Unidade de Tratamento de Resíduos Hospitalares Perigosos GIII

Estudo de Impacte Ambiental

Elementos Adicionais

O presente documento tem por objectivo dar satisfação ao pedido de elementos adicionais/esclarecimentos por parte da Comissão de Avaliação, no âmbito do Procedimento de Avaliação de Impacte Ambiental n.º 2567 da Unidade de Tratamento de Resíduos Hospitalares Perigosos GIII, do SOMOS AMBIENTE, ACE, nos termos do fax da Agência Portuguesa do Ambiente (APA), com a referência 191/GAIA/2012, de 2012-05-29.

Figura I – Localização da Unidade de Tratamento e do CIVTRHI

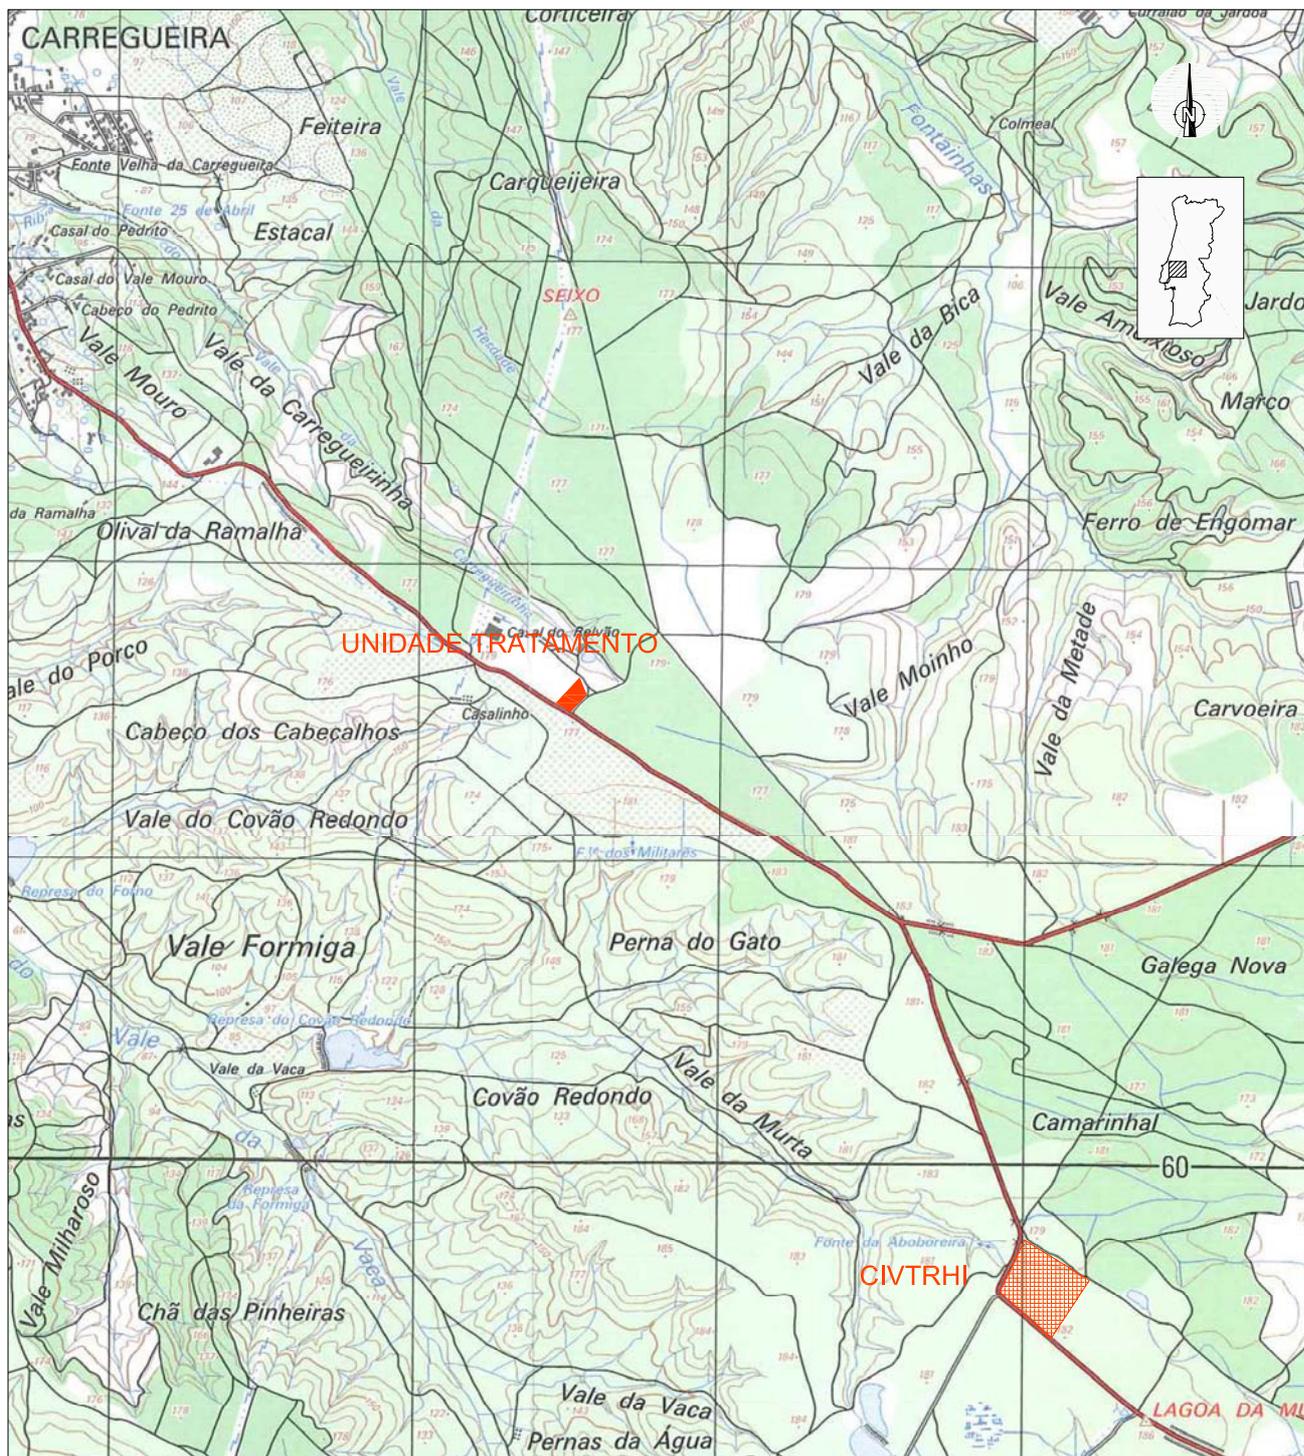
2.4 Apresentar uma planta que inclua a localização do presente projecto com a localização do projecto do Centro Integrado de Valorização e Tratamento de Resíduos Hospitalares e Industriais, inseridos no Eco Parque do Relvão.

Na Figura I apresenta-se a localização da Unidade de Tratamento e do Centro Integrado de Valorização e Tratamento de Resíduos Hospitalares e Industriais (CIVTRHI).

Figura IV.26 – Carta de Ordenamento (revista)

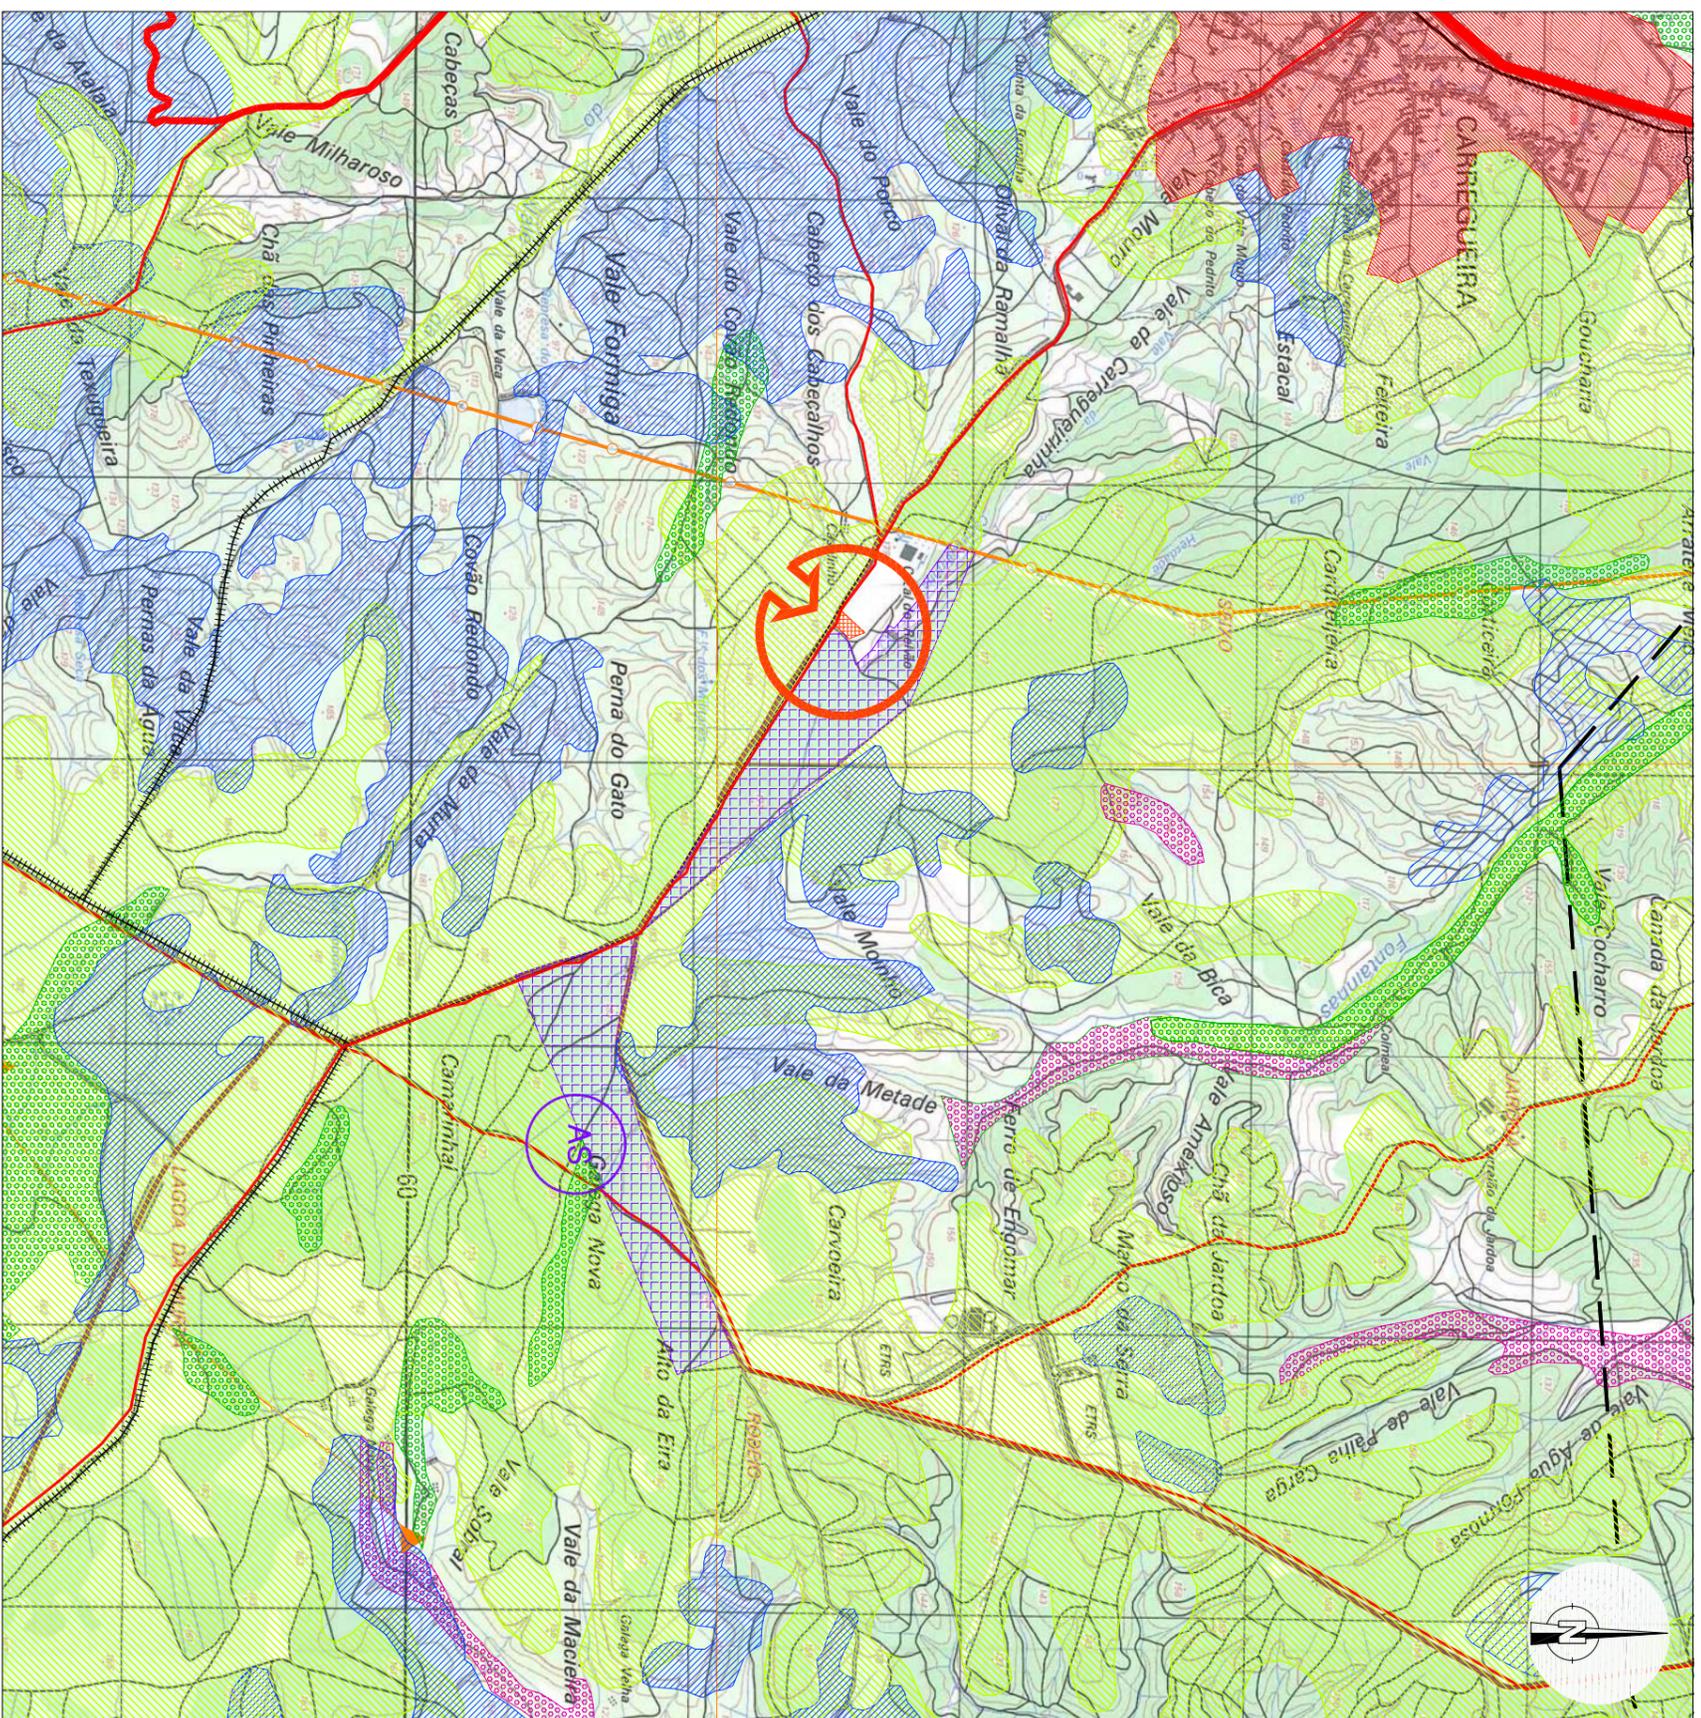
2.7 Caracterizar adequadamente a classe de espaço do PDM onde se insere o projecto, já que segundo a Planta de Ordenamento do PDM da Chamusca (Deliberação n.º 1857/2010, de 15 de Outubro), o projecto localiza-se na classe de espaço “Espaços Florestais – outras áreas florestais” e não em “Espaços Naturais e Culturais – Reserva Ecológica Nacional”, como referido no EIA.

2.8 Corrigir a carta de ordenamento atendendo a que o projecto se insere na classe de espaço “Espaços Florestais – outras áreas florestais”.

Em anexo apresenta-se o parecer da Câmara Municipal da Chamusca relativamente à classe de espaço aplicável à Fase I do Eco-Parque do Relvão.

De acordo com o documento referido, foi entendimento da Câmara da Chamusca, quando da alteração do PDM para a área das Fases II, III e IV do Eco-Parque do Relvão, não definir qualquer classe de espaço para a área da Fase I, dado que, à data, esta tinha sido excluída do regime da REN e o PDM estava suspenso para essa zona.

Assim, na carta de ordenamento (Deliberação n.º 1857/2010), a mancha que se observa na área afecta à Fase I do Eco-Parque do Relvão não corresponde à classe “Espaços Florestais – outras áreas florestais” mas sim a ausência de classificação.

Seguidamente apresenta-se a Figura IV.26 - Planta de Ordenamento revista de acordo com a Deliberação da Câmara Municipal da Chamusca n.º 1857/2010, de 15 de Outubro.

Figura II – Localização dos Receptores Sensíveis

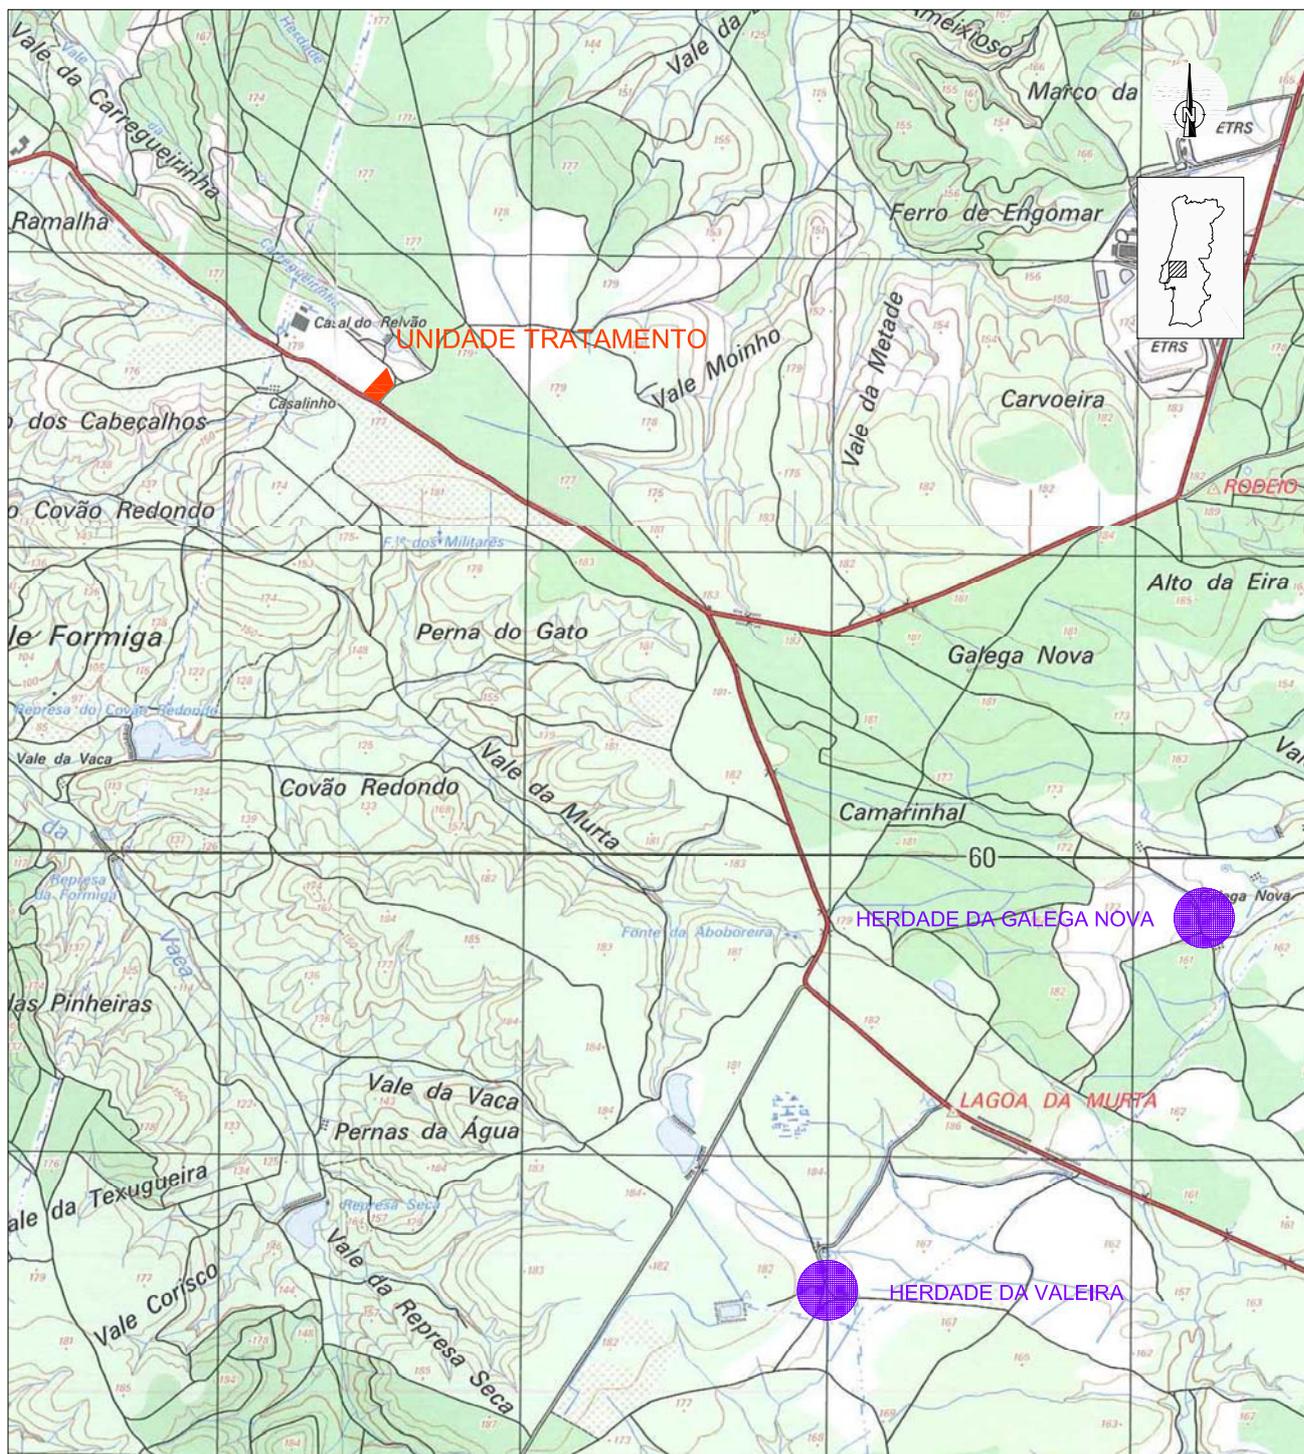
- 2.14 Proceder a uma medição de ruído ambiente para caracterização do mesmo, atendendo a que foi utilizado apenas o mapa de ruído do concelho, de 2009.**

No âmbito do EIA do Centro Integrado de Tratamento de Resíduos Hospitalares e Industriais (CIVTRHI) foi efectuado um levantamento de ruído na Herdade da Valeira e na Herdade de Galega Nova, que são os receptores sensíveis mais próximos da unidade de tratamento de resíduos hospitalares do GIII, em apreço.

A medição foi realizada junto a uma edificação localizada na herdade da Valeira, cuja localização se indica na Figura II. Os níveis sonoros medidos decorrem essencialmente do ruído proveniente dos animais existentes na herdade.

As medições foram realizadas junto a uma habitação pertencente à herdade da Galega Nova, cuja localização está indicada na Figura II.

Como se pode observar, os níveis sonoros medidos nos pontos PM1 e PM2 são bastante baixos, característicos de zonas rurais, sem influência de fontes sonoras relevantes. Os valores medidos respeitam os níveis máximos admissíveis para zonas não classificadas e também os valores definidos para zonas sensíveis.
